| ZMĚNOVÝ LIST: <b>ZRUŠENÍ SKLEPA SO 01</b>                                                                                                                                                                                                                                                                                                                                                                                                                                                                                                                                                                                                                                                                                                                                                                                                                                                                                                                                                               |                                                                                           | číslo ZL: <b>ZL05</b>                          |
| Název akce:

## SO 01 - 1.PP

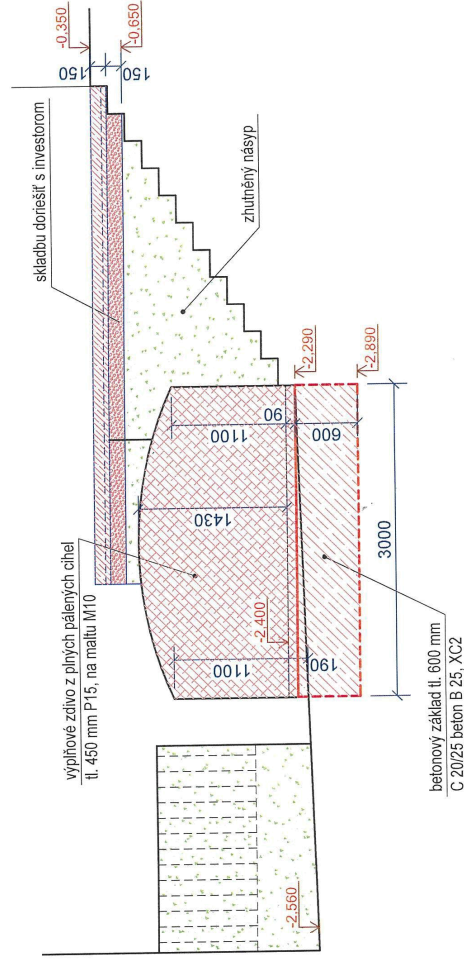
- zásyp části 1.PP dorešit s investorem a upravit výši násypu i nově vzniklý daný prostor.

- betonový základ tl. 600 mm C 20/25 beton B 25, XC2 ..... 1,1 m<sup>3</sup>  
- výplň. zdivo z plných pálených cihel tl. 450 mm ..... 1,9 m<sup>3</sup>
